**Avis délibéré en date du 7 janvier 2021
de la Mission régionale d'autorité environnementale d'Île-de-France
sur le projet de réorganisation et d'extension de la plateforme de traitement
de déchets du bâtiment et des travaux publics Semavert à Echarcon (91)**

Synthèse de l'avis

Illustration 4: Emprise cadastrale du site

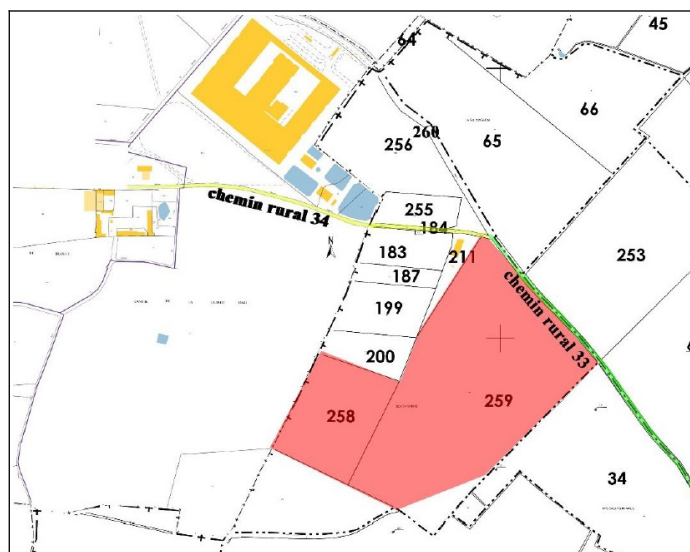
La parcelle 258, où une extension de la plateforme est prévue dans le cadre du projet, est tantôt décrite en friche, voire comme un champ cultivé (p. 194 et 252), tantôt comme remblayée « en matériaux inertes dans le cadre d'un permis d'aménager établi au titre du code de l'urbanisme » (p. 25 et 307). Il convient donc de préciser l'état actuel de cette parcelle.

- de présenter un plan détaillé présentant les installations existantes et leur fonctionnement ;
- de préciser l'état de la parcelle 258 sur laquelle une extension du projet est prévue.

Illustration 7: localisation des activités une fois le projet réalisé (DDAE, p. 94)

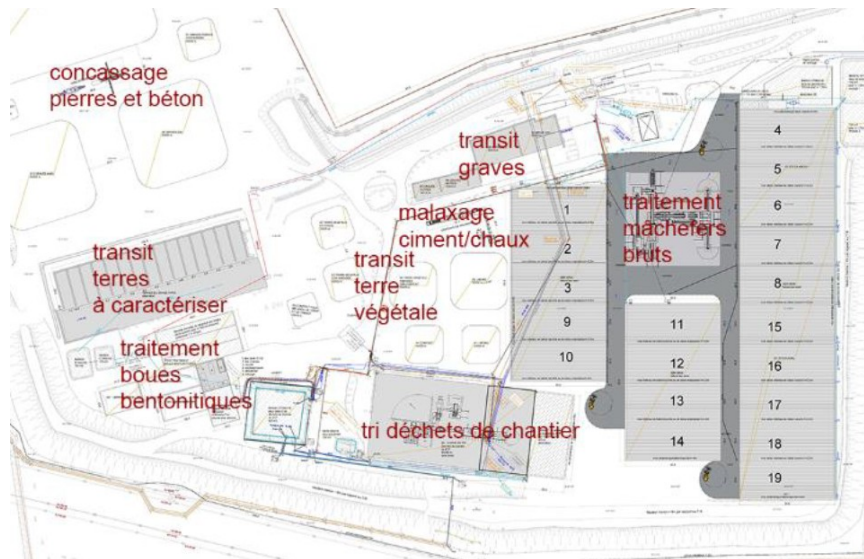
La relocalisation d'activités existantes est peu décrite et n'est pas illustrée de schémas.

La MRAe recommande de préciser l'évolution des activités existantes à relocaliser ou reconfigurer, à l'aide notamment de schémas, ainsi que les ouvrages concernés par ces évolutions.
